OGGETTO: "Fondo per la progettazione degli interventi contro il dissesto idrogeologico" ex DPCM 14/07/2016 – III Stralcio. Decreto Direttoriale SuA MATTM n. 25480 del 09/04/2020 e DGR n. 86 del 04/02/2020.
Progetto definitivo dell'intervento di messa in sicurezza idraulica del Lotto n. 2 "Messa in sicurezza - idraulica di Viti Grottaglie" - Villa Castelli (BR). Codice ReNDIS 16IR768/GI. CUP B36C18000520001. CIG 8558358471.
Comunicazione avvio procedimento di verifica di assoggettabilità a Valutazione di Impatto Ambientale.
(Prot. Provincia di Brindisi n°29607 del 20/09/2024 – Prot. Arpa Puglia n°69171 del 23/09/2024).
Parere Arpa Puglia

Per quanto sopra esposto, si esprime **parere di competenza** per la verifica di assoggettabilità a Valutazione di Impatto Ambientale(VIA) del progetto di cui all'oggetto.

Fig. 2.14 – Zoom sulla grotta presente lungo il canale principale

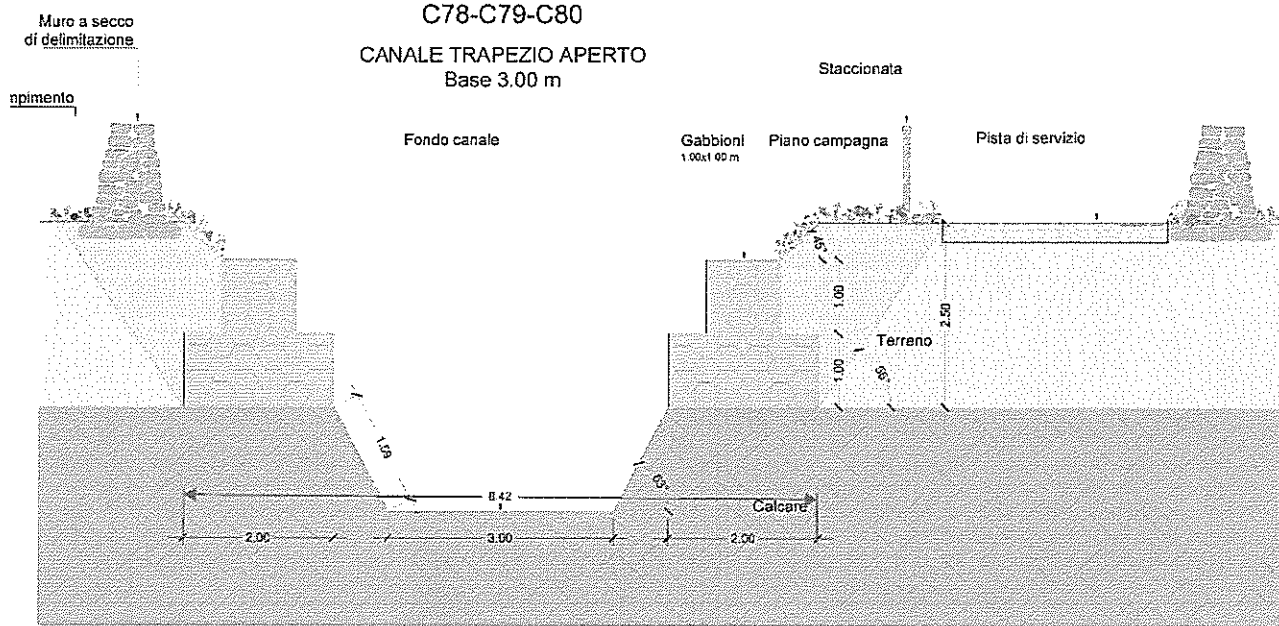
- 3) a pag.41 dello "Studio Preliminare Ambientale" (Settembre 2024) il proponente ha dichiarato quanto segue: "*In area vasta sono presenti più grotte, ma si vuol porre l'attenzione su una in particolare, presente nel territorio comunale di Villa Castelli. Si tratta della Caverna Renna la cui area di rispetto è intercettata dal tracciato del canale principale (Fig. 2.14).*"

Il proponente non ha sufficientemente relazionato in merito a tale vincolo ambientale
